Re: wijzigingsplan omgevingsplan Rijswijk

Vooroverleg inzake Voorontwerp-Omgevingsplan
'Havenkwartier Fase 2, openbare ruimte en
Haven'

Datum	Uw brief	Ons kenmerk	Afdeling	Contactpersoon
01-12-2025		ODH1586864	Toetsing & Vergunningverlening Milieu	
Bijlage(n)	Uw kenmerk	Zaaknummer	Team	Telefoonnummer
-		01152866	T&V Milieubeheer, Geluid & Glastuinbouw	
Betreft				E-mail
Advies, Havenkwartier fase 2 te Rijswijk

Weging waterbelang concept wijziging omgevingsplan Havenkwartier fase 2

Afb. 3: Het brandaandachtsgebied van hogedruk aardgastransportleiding A-517-KR-024

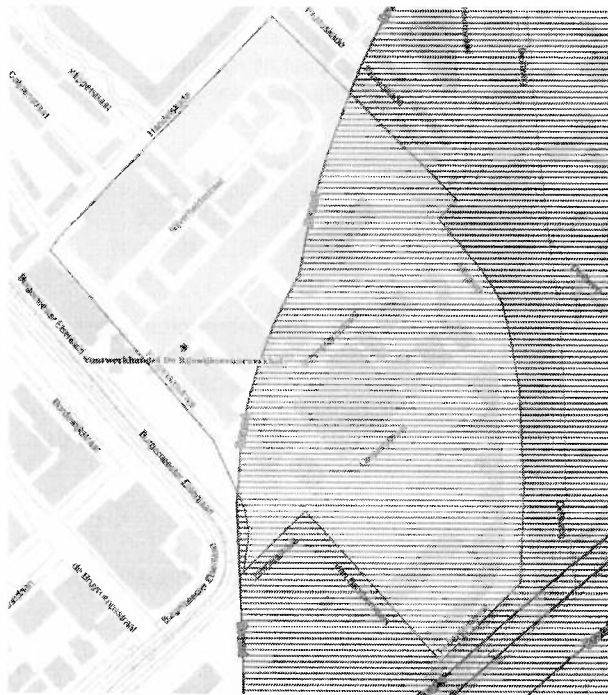
Het plangebied ligt gedeeltelijk in het brandaandachtsgebied van hogedruk aardgastransportleiding A-517-KR-024 (66,2 bar en 28,4 inch) langs het ruimtelijk plan, is het 'Besluit kwaliteit leefomgeving' (Bkl) van toepassing. In onderstaande tabel zijn de eigenschappen van deze leiding opgenomen.

Bij een incident met een tankwagen met brandbare gassen of de hogedruk aardgastransportleiding is het van belang dat mensen veilig kunnen vluchten. Hiervoor is een vluchtweg vanuit de gebouwen richting de omgeving, in een afgekeerde zijde van deze risicobronnen van belang. Dit geldt voor gebouwen bestemd voor het verblijf van personen.

Bij de (ver)bouw van gebouwen, bestemd voor het verblijf van personen wordt onafhankelijk van de locatie van het incident een vluchtwegen vanuit het gebouw geadviseerd, via de gevels aan de afgekeerde zijden van de risicobronnen.
